## ГОСУДАРСТВЕННЫЙ СТАНДАРТ СОЮЗА ССР

ОПОКИ ЛИТЕЙНЫЕ СВАРНЫЕ ИЗ ЛИТЫХ СТАЛЬНЫХ  
ЭЛЕМЕНТОВ ПРЯМОУГОЛЬНЫЕ РАЗМЕРАМИ В СВЕТУ:  
ДЛИНОЙ от 600 до 900 мм, ШИРИНОЙ от 500  
до 700 мм, ВЫСОТОЙ от 125 до 400 мм.

ГОСТ  
17129—71

Изменение № 1 ГОСТ 17129—71 Опоки литьевые сварные из литых стальных элементов прямоугольные размерами в свете: длиной от 600 до 900 мм, шириной от 500 до 700 мм, высотой от 125 до 400 мм. Конструкция и размеры.

Черт. 1

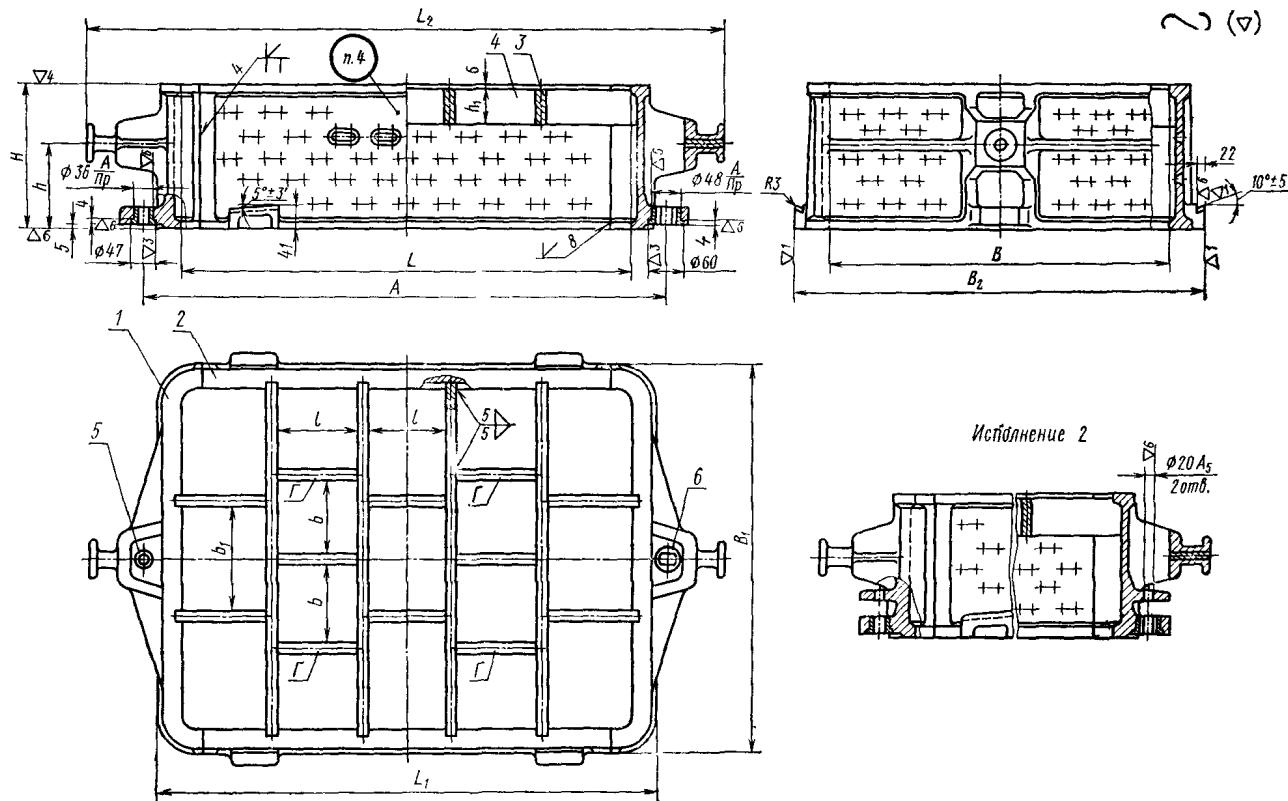
Пункты 2, 7 и 8. Чертежи 1, 4 и 5. Исключить обозначение:  $\diamond$  ( $\nabla$ ).

Пункт 2. Чертеж 1. Заменить обозначения:  $\nabla 1$  на   $\nabla 3$  на

▽4 на  $\checkmark^{6,7}$ ; ▽6 на  $\checkmark^{7,5}$ ;  $\frac{A}{\Pi p}$  на  $\frac{H7}{S6}$ ; A<sub>5</sub> на H12;  $\square$  и V на C5;

$\frac{5}{5}$   $\square$  на Т3  $\square$  5.

Пункт 2. Чертеж 1. Заменить обозначение сварного шва:

исключить обозначение сварного шва:

Черт. 3

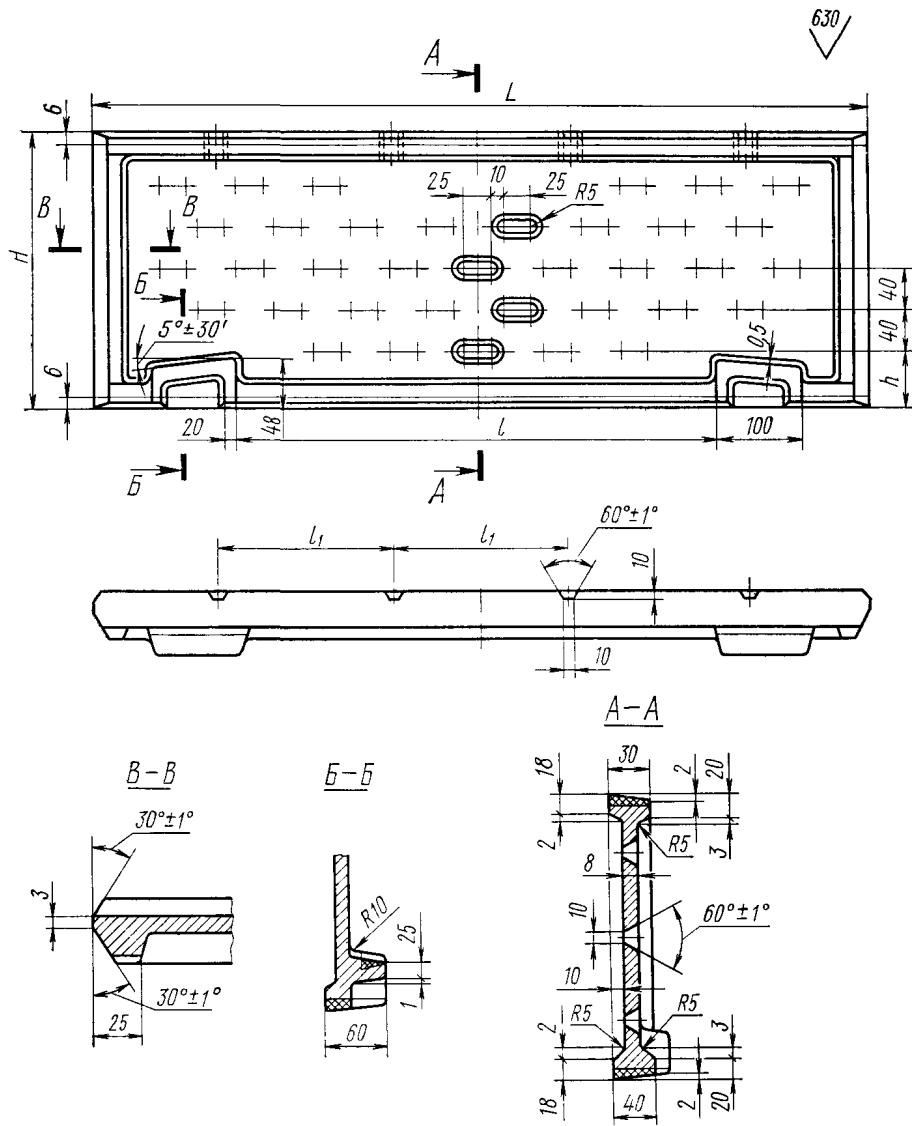
Пункт 6. Чертеж 3. Разрез В-В заменить новым:
